ZAWIADOMIENIE Nr 5

Przebudowa drogi gminnej Nr 100448F na odcinku od miejscowości Dobrzęcin w kierunku drogi wojewódzkiej Nr 279 relacji Czerwieńsk - Wysokie

W toku prowadzonego postępowania do Zamawiającego złożono wnioski o wyjaśnienie treści SWZ. Zamawiający zgodnie z art. 284 ust. 2 ustawy z dnia 11 września 2019r Prawo zamówień publicznych (Dz. U. z 2019r poz. 2019 z późn. zm.) udziela wyjaśnienia :

PRZEKRÓJ NORMALNY 5-5 od 1+795,00 - 1+955,00 SKALA 1:50

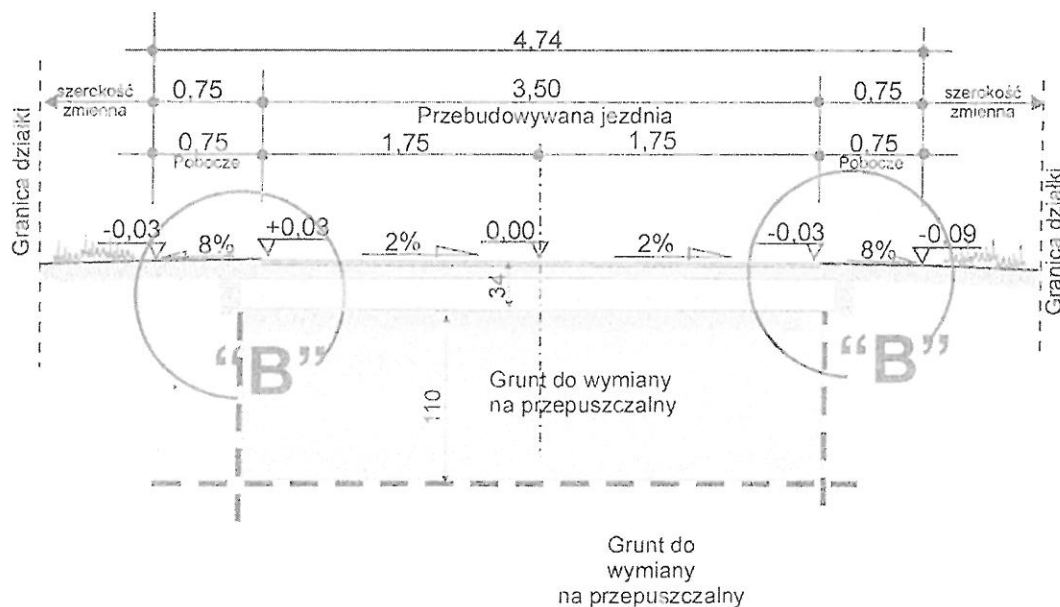
1. Zgodnie z dokumentacją projektową, rys. nr 6 w km 1+795 – 1+955 należy wykonać wymianę gruntu na grunt przepuszczalny.

Na podstawie tylko tego rysunku oferty nie są w stanie rzetelnie wycenić wykonania wymiany gruntu. Prosimy o uzupełnienie dokumentacji przetargowej o wyniki badań podłoża gruntowego oraz szczegółowe wymagania dotyczące wykonania wymiany gruntu – specyfikację techniczną (dla tego zakresu i dla pozostałych – Zamawiający nie załączył do dokumentacji żadnej SST) oraz wszelkiej dokumentacji mogącej posłużyć do właściwego określenia objętości wymiany gruntu oraz innych parametrów mających wpływ na wysokość wyceny, np. poziom wody gruntowej, rodzaj wymienianego gruntu itp.

Nie ma wymiany gruntu, zastosowano siatkę stalową pod nawierzchnie ścieralną grub. 5 cm wg załączonego przekroju.

PRZEKRÓJ NORMALNY -najazd

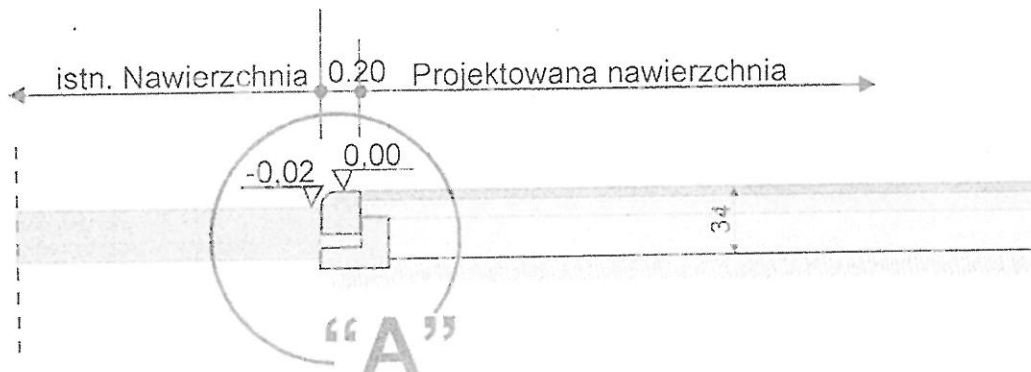
3. Zgodnie z dokumentacją projektową w miejscach bliżej nieokreślonego najazdu należy wykonać krawężnik betonowy najazdowy, jak na rysunkach poniżej.

Prosimy o wskazanie w jakich lokalizacjach należy wykonać projektowany krawężnik.

Krawężnik zajazdowy został usunięty.
